Sy 03 A-Nr. 228
 wiedereinstellbar
 Labormitteilung 242

ZAS 3-03
 Kurzbezeichnung

Fäh.steuerung
 Benennung

3361-1368-1
 Zeichnungsnummer

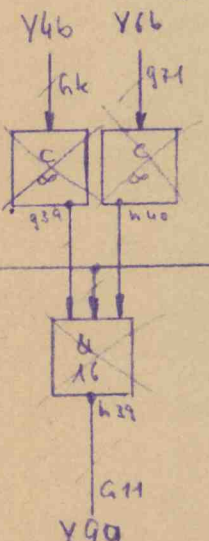
Änderung nach folgenden Angaben (Elek-Division):

Verdrahtung

Streichen:

- (18) Y46 - b39
- (20) Y66 - b40
- (13) Y9a - h39

Blankdraht: h36 - h38
 " i39 - k39
